「渦電流探傷試験、超音波探傷試験及び漏えい率試験に係る
日本電気協会の規格の技術評価に関する検討チーム 第2回会合における
日本電気協会への説明依頼事項」に対する回答(JEAG4217-2018)

令和2年11月17日
(一社)日本電気協会
原子力規格委員会

1. JEAG4217-2018「原子力発電所用機器における渦電流探傷試験指針」に関する
説明依頼質問

図13 中性子照射による導電率の変化

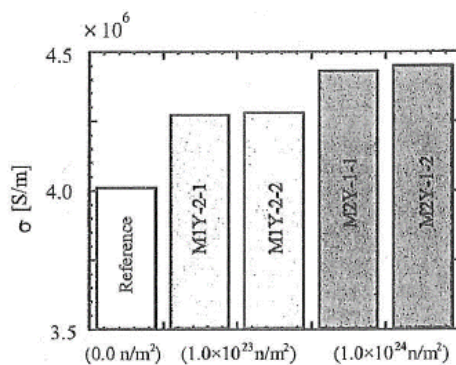
導電率:文献1の第4図では、照射による導電率 σ の変化は約2%増、文献2の図13では約11%増です。ここで、このECTの検出性の指標である浸透深さ δ は下式で与えられます。

ここで、 f は周波数、 μ は透磁率です。これより、 σ が11%変化した場合、 δ は約5%の低下に留まることから、照射による導電率の変化がECTの検出性に与える影響は小さいと考えます。

図10 中性子照射がSQV2A鋼の μ_s - B_m 曲線の与える影響

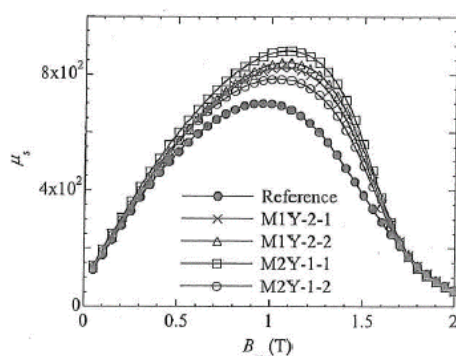
比透磁率: 文献2の図10、文献3の図3-1-1(b)において、比透磁率 μ_s が示されていますが、ECTで用いる磁束密度 B は0.1Tより小さいため、比透磁率 μ_s はほとんど変化しません。従って、ECTの検出性に与える影響は小さいと考えます。

対比試験片の概要

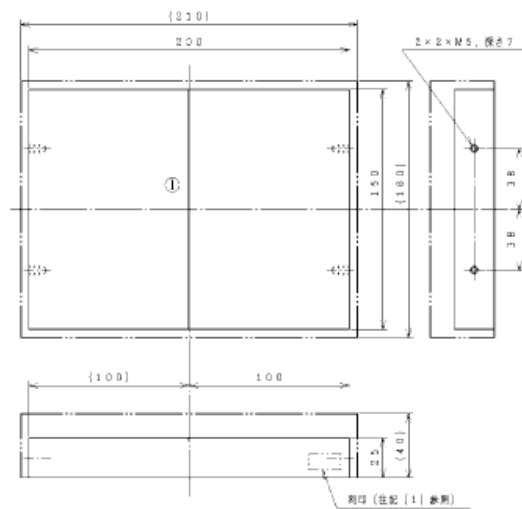
- (c) 「2330 対比試験片」の「(5)人工欠陥の種類、形状及び寸法」には、人工欠陥の深さ及び幅が規定されているが、低合金鋼について検討した内容。
- (d) 「(解説-2120-1) 試験部の表面状態」に、「BWR 及び PWR の炉水で形成した固着スケール(ハードクラッド)は鉄やニッケルなどを主成分とする酸化皮膜であり、磁性成分が含まれている場合もある」とされている。ハードクラッドの磁性成分のノイズが検出結果に与える影響。
- (e) 「解説表 3100-2-1 信号の分類」は、低合金鋼にも適用可能であるか。

- (a) 文献「Development of the Eddy Current Testing (ECT) technique for the Feedwater nozzles of Nuclear Power Plant Reactor Pressure Vessels., Vol.8, No.4, NT 82, EJAM」に示す試験では、磁気飽和が必要とされる電磁氣的ノイズは確認されませんでした。そのため、ご指摘のように、本文は全ての附属書に関することですが、附属書 D で記す範囲においては検討しておりません。
- (b) 「解説-2330-2 対比試験片の材料」に関する表現は、渦電流探傷検討会で繰り返し議論しました。しかし、低合金鋼の電磁氣特性を示す文献が見つからず、現在の表現となっています。EJAM に示す電力共研の試験体は、材質、製造加工方法および熱処理を同等としました。実際のプラント適用においても、同様の考えで対比試験片は準備します。なお、現場測定において、「信号の分類」のうち欠陥以外の信号の特性を比較することで照射効果の影響の有無は確認できると考えます。
- (c) 探傷面開口欠陥の検出を想定しているため、非磁性体と同じ仕様の人工欠陥を採用しています(下図参照)。
